Vedkomande Plan 1263-200910, Skinstø - Oversending av teknisk plan for godkjenning - gbnr 116/62 Lauvvås

Vi har hatt ein gjennomgang av innsendt teknisk plan for Skinstø, og har følgjande kommentarar til den.

Figur 4.26 — Krav til vertikal linjeføring i avkjørsler (mål i m).

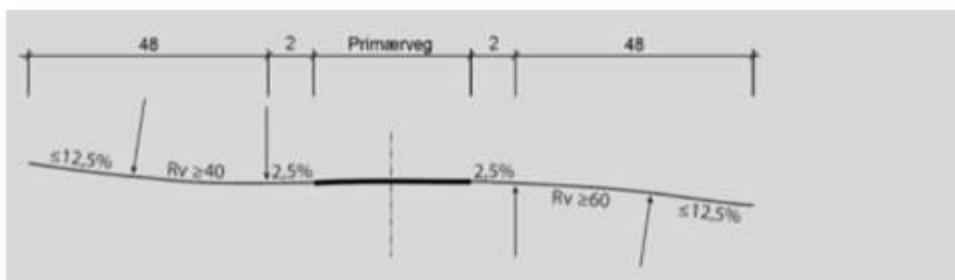
Finn ikkje dokumentasjon og profildeikning for avkøyrsla mot fylkesvegen. Denne bør sendast inn før godkjenning slik at det vert vist at avkøyrsla mot offentleg veg kan byggast i samsvar med krava i vegnormalane (N100).

På denne planen er det fall **mot** fylkesveg Risasjøvegen på 6,14%. Fallet dei første 2 m skal vere 2,5% **frå** fylkesvegen. Vegen har i tillegg ei stigning som er i grenseland med kommuneplanens maks på 1:8, 12,5% like etter avkøyrsla.

På de første 2 m fra vegkanten, skal avkjørselen ha et jevnt fall fra vegkant på 2,5 %. Vertikalkurve med radius ≥ 40 m (lavbrekk) eller ≥ 60 meter (høybrekk) benyttes som overgang til avkjørselens videre forløp. På de nærmeste 50 m fra vege skal avkjørselen ha fall eller stigning på maksimalt 1:8 (12,5 %).

Vegoppbygging

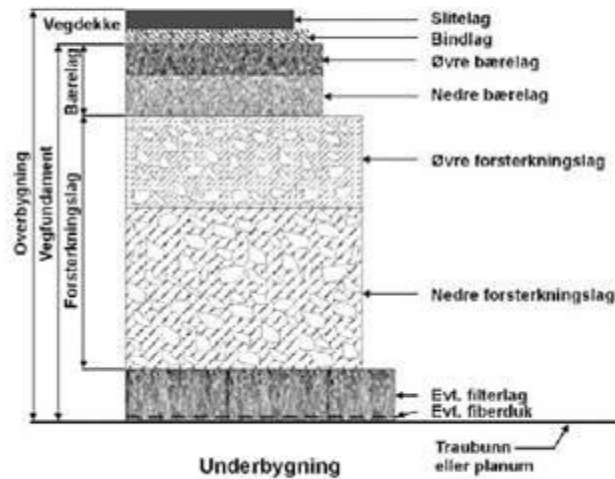
I føresegnene til planen er det berre vegbreidde som er omtala. Med tanke på utforming og oppbygging av veg, er det viktig at det ved søknad om rammeløyve vert vist til oppbygging og utforming av køyrevegane i feltet.

Ein veg skal generelt byggast opp slik teikninga under viser. Mål og materialvalg bør være i samsvar med handbøkne ut frå køyrevegens vegklasse.

N200 har krav til oppbygging av ein veg, mtp. bæring, forsterkning, drenering, dekkelegging etc.
